Samtgemeinde Gellersen, 55. Änderung des Flächennutzungsplans „Windpark Kirchgellersen“

Abwägung der wiederholten Öffentlichkeitsbeteiligung (§ 3 Abs. 2 BauGB)

Teil 1 von 6, Städtebau

Stand: 03.06.2026

ABBILDUNG

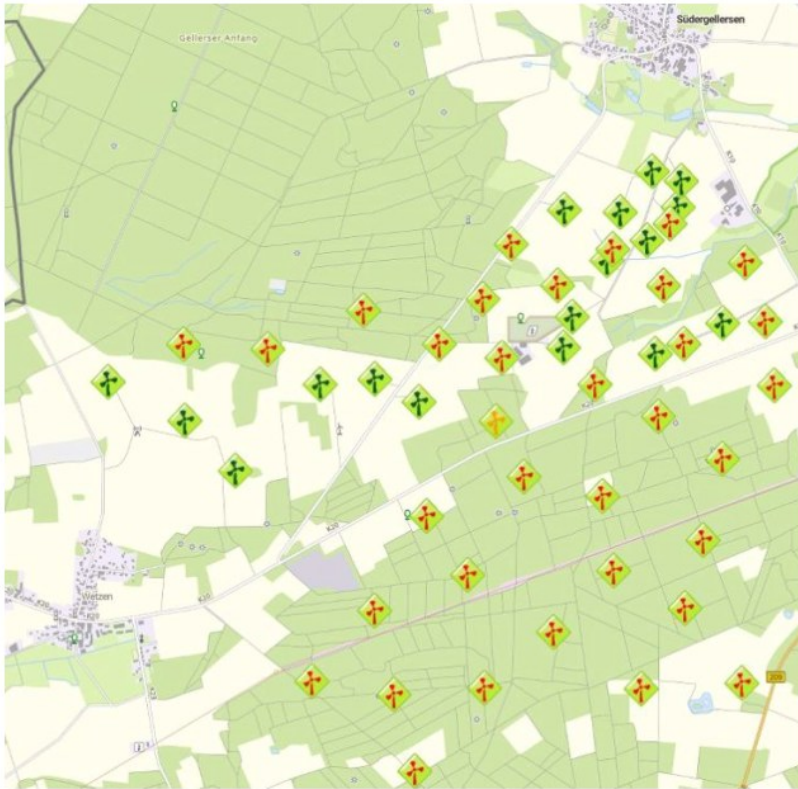
Stellungnahmen - Private	Abwägungsvorschlag
und weiter verdichtete Anlagenlandschaft zu einer qualitativ neuen Gesamtbelastung führt. Genau diese Frage wird in den vorliegenden Unterlagen nicht mit der gebotenen Vollständigkeit beantwortet. Hinzu kommt, dass der Umweltbericht an anderer Stelle ausdrücklich erklärt, kumulierende Wirkungen mit anderen Windenergieanlagen bestünden derzeit nicht, obwohl die städtebauliche Begründung selbst die Windvorranggebiete des Landkreises Lüneburg und des Landkreises Harburg in die Umfassungsbetrachtung einbezieht. Schon dieser offensichtliche Widerspruch zeigt, dass die Tatsachengrundlage für die kumulative Bewertung nicht konsistent aufgearbeitet worden ist. Die beigelegten Übersichtskarten bestätigen diesen Befund in besonderer Deutlichkeit. Auf ihnen ist der Raum um Westergellersen, Kirchgellersen, Südergellersen, Vierhöfen und die angrenzenden Bereiche nicht als freier Suchraum erkennbar, sondern als eine bereits mit zahlreichen Windenergiebezügen überlagerte Landschaft. Eine Karte zeigt die hohe Dichte vorhandener beziehungsweise geplanter Anlagenstandorte im weiteren Umkreis; eine weitere macht deutlich, dass auch die regionalplanerisch betrachteten Flächen im Raum Vierhöfen, Garstedt, Salzhausen und im übrigen Umfeld nicht losgelöst nebeneinander stehen, sondern funktional zusammenwirken. Gerade diese räumliche Verdichtung ist für die Beurteilung der Zumutbarkeit entscheidend. Lärm, visuelle Dominanz, Nachtkennzeichnung, Schattenwurf, Verlust von Freiräumen, Veränderung des Erholungscharakters sowie Barriere- und Meideeffekte für die Tierwelt enden nicht an Verwaltungsgrenzen. Sie wirken additiv, können sich gegenseitig verstärken und führen im Ergebnis zu einer technischen Überprägung des Raums, auch wenn jede einzelne Anlage oder Teilfläche für sich genommen noch isoliert „vertretbar“ gerechnet wird. Genau deshalb ist die Kumulation hier kein Nebenpunkt, sondern der eigentliche Kern des Konflikts. Wenn die beigelegten Karten bereits auf den ersten Blick zeigen, dass der Raum in kurzer Distanz von mehreren Windenergiebereichen umstellt beziehungsweise durchsetzt wird, dann darf die Samtgemeinde Gellersen die Bewertung nicht auf eine unvollständige oder rein verwaltungsgrenzenbezogene Betrachtung verengen.	Daher besteht kein Widerspruch zwischen den Aussagen der kumulativen Wirkung im städtebaulichen Teil, Umweltbericht, der avifaunistischen Untersuchung etc., in welchen Themen wie z.B. Wirkungen von Schall, Landschaftsbild, Schattenwurf, Veränderungen von Frei- und Erholungsräumen, Barriere- und Meideeffekte für die Tierwelt etc. in der für einen Flächennutzungsplan hinreichenden Tiefe geprüft wurden. Noch in Planung befindliche WEA können hinsichtlich der immissionsschutzrechtlichen Vorgaben noch nicht berücksichtigt werden. Die immissionsschutzrechtlichen Prüfbestände (Schall, Schattenwurf, Vibration etc.) werden im Genehmigungsverfahren geprüft. Anders verhält es sich bei der Betrachtung der optischen Umfassungswirkung: Hier werden auch geplante Windenergiegebiete (z.B. die der Raumordnung) im entsprechenden Prüfbereich berücksichtigt. Grundsätzlich gilt: Es ist zwischen kumulative Wirkungen (Wirkung gemeinsam mit anderen Windparks) und Wechselwirkungen (Wirkungen zwischen den jeweiligen Schutzgütern) zu unterscheiden. Zum Thema Kumulative Wirkungen siehe auch Sammelabwägung, Pkt. 1.14. Zum Thema Kumulation in der Avifaunistik siehe auch Sammelabwägung, Pkt. 1.18

ABBILDUNG

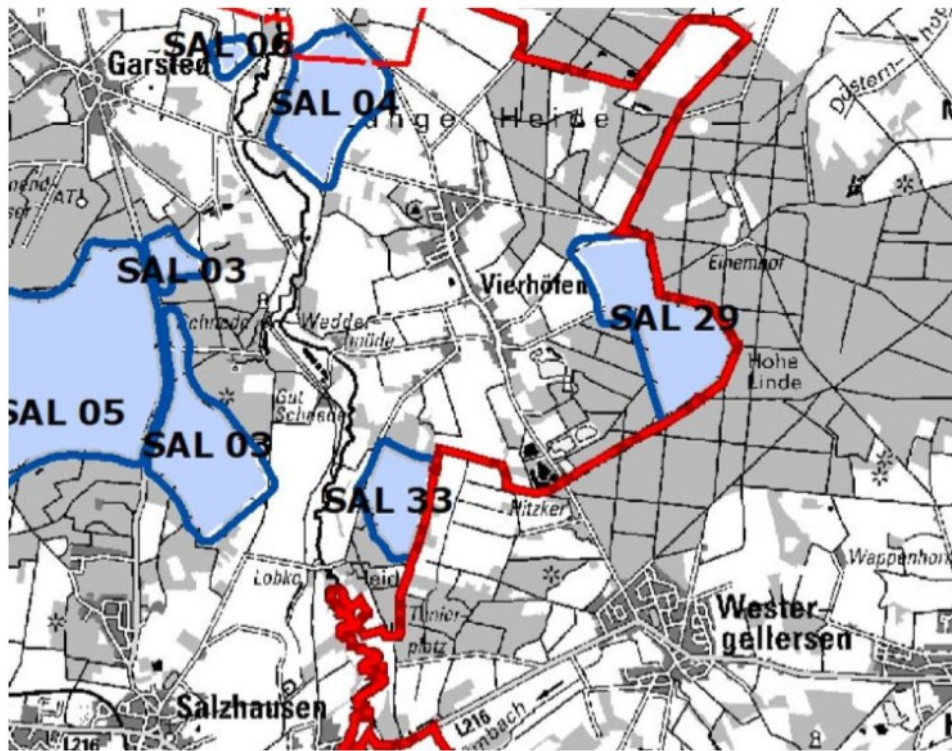
Damit bestätigt die Begründung selbst, dass die Konfliktursache gerade nicht nur im eigenen Änderungsbereich liegt, sondern in der Zusammenwirkung mehrerer Kulissen. Wenn die Regional- und Flächennutzungsplanung denselben Raum also gerade wegen Umfassungs- und Kumulationswirkungen beurteilt, reduziert oder relativiert, dann kann eine positive Bewertung im Genehmigungs- oder Abwägungsverfahren nicht auf einer Tatsachengrundlage beruhen, die diese Wirkmechanismen nur teilweise oder selektiv erfasst. Die beigefügte Umfassungsgrafik für Westergellersen macht dies anschaulich: Die dort eingetragenen Teilkulissen und Winkelanteile sind nur deshalb relevant, weil der Raum gerade durch mehrere Flächen und Vorhaben gleichzeitig geprägt wird. Wird aber die real vorhandene oder planerisch konkretisierte Windenergielandschaft im Umkreis nicht vollständig inventarisiert, entsteht ein methodischer Bruch: Der Konfliktmechanismus wird anerkannt, die tatsächliche Belastungslage jedoch nicht vollständig abgebildet.

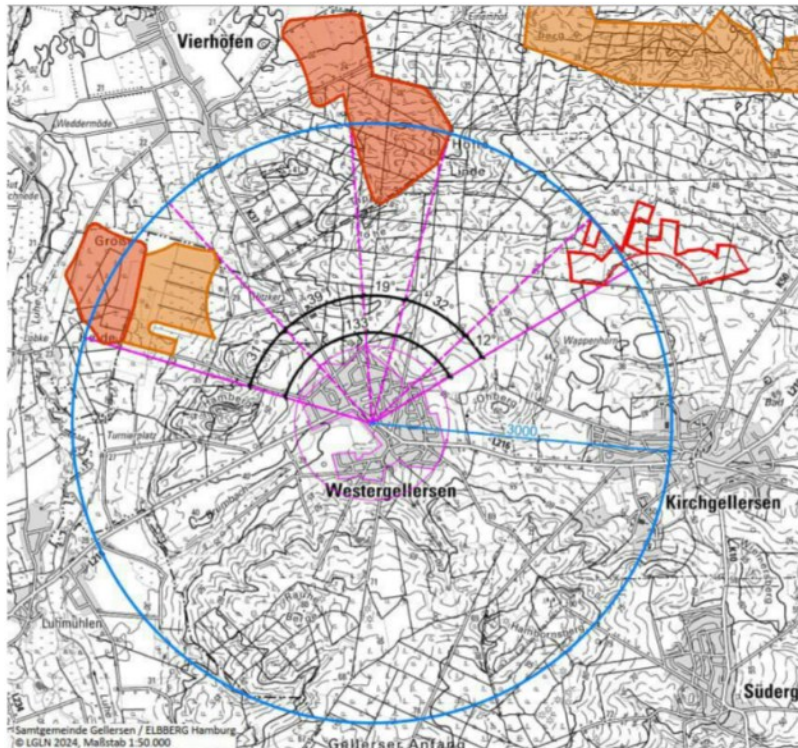
Auch die Kartenlage zum Modellflugplatz verdeutlicht, dass es sich nicht um eine bloß punktuelle, folgenlose Randnutzung handelt, sondern um einen realen Nutzungsraum mit sicherheitsrelevanten Flugbezügen. Gerade im Nahbereich des Platzes und seiner üblichen Flugräume verdichtet sich die Problemlage. Vor diesem Hintergrund ist die Aussage, Modellflieger müssten sich nach den vorhandenen Flugmöglichkeiten richten, keine Konfliktlösung, sondern lediglich die Verlagerung des Problems auf die bestehende Nutzung. Planung und Genehmigung dürfen eine vorhandene Freizeit- und Erholungseinrichtung aber nicht einfach dadurch entwerten, dass ihr faktisch Anpassungspflichten auferlegt werden. Wenn der RROP-Entwurf denselben Flugplatz noch als konfliktentscheidenden Belang mit Ausschlusszone behandelt hat, bedarf es im jetzigen Verfahren einer nachvollziehbaren Erklärung, weshalb dieser Konfliktmechanismus plötzlich entfallen sein soll. Ein bloßer Hinweis auf die Kündigung des Pachtvertrags oder auf das Angebot des Vorhabenträgers, bei der Suche nach

Alternativflächen zu helfen, trägt diese Entwertung gerade nicht. Weder beendet eine Kündigung automatisch die abwägungsrechtliche Relevanz einer langjährig bestehenden tatsächlichen Nutzung, noch ersetzt ein unverbindliches Unterstützungsangebot die gebotene rechtliche und sicherheitsbezogene Prüfung.

Der Modellflugverein wird an dem Standort nicht weitergeführt werden, da der Pachtvertrag mittlerweile gekündigt wurde. Einen Anspruch auf das Fortbestehen des Vereins an dieser Stelle besteht nicht. Daher muss dieser bei der Plangebietsabgrenzung nicht berücksichtigt werden.

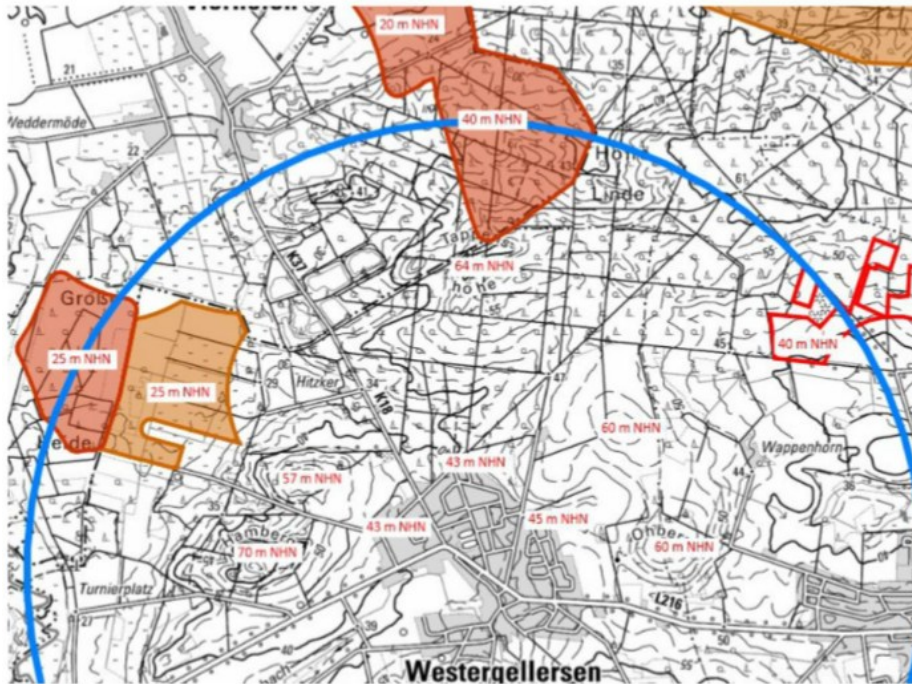
44. Die „attraktivere Südseite“ wird als Entlastungsargument überstrapaziert Ein weiteres zentrales Entlastungsargument der städtebaulichen Begründung besteht darin, dass die „attraktivere Südseite“, die häufig bei der Wohngebäudeausrichtung bevorzugt werde, von Windenergieanlagen freigehalten werde. Diese Formulierung ist in mehrfacher Hinsicht problematisch. Zunächst ersetzt sie keine belastbare optische Prüfung, sondern führt eine generalisierende Wohn- und Wahrnehmungsannahme ein, die empirisch nicht belegt ist und die konkrete Betroffenheit der Ortslage nicht sachgerecht erfasst. Menschen erleben ihre Wohn- und Lebensumwelt nicht ausschließlich über eine vermeintlich bevorzugte Gebäudeseite. Auch nördliche und seitliche Blickbeziehungen, Wegebeziehungen, Ortsränder und Freiräume prägen die Wohnqualität und das Landschaftserleben. ABBILDUNG	Der Stellungnahme wird nicht gefolgt. Die optische Prüfung ist in Kapitel 4.3 erfolgt, in der grafisch/rechnerisch die Umfassung ermittelt wurde. Diese Umfassung wurde im Anschluss eingeordnet und abgewogen, sie zentriert sich auf die Nordwest- bis Nordostseite.

Gerade bei Westergellersen ist dieser Hinweis deshalb nicht tragfähig, weil die Begründung selbst von einer optischen Umschließung der Nordseite ausgeht. Wenn eine wesentliche Seite der Ortslage technisch überformt wird, kann dies nicht mit dem bloßen Hinweis entschärft werden, viele Wohnhäuser orientieren sich eher nach Süden. Das ist keine städtebaulich belastbare Konfliktbewertung, sondern eine spekulative Relativierung. Zudem bleibt offen, worauf sich die Annahme zur „attraktiveren Südseite“ überhaupt stützt. Eine siedlungsstrukturelle oder empirische Herleitung wird nicht geliefert.
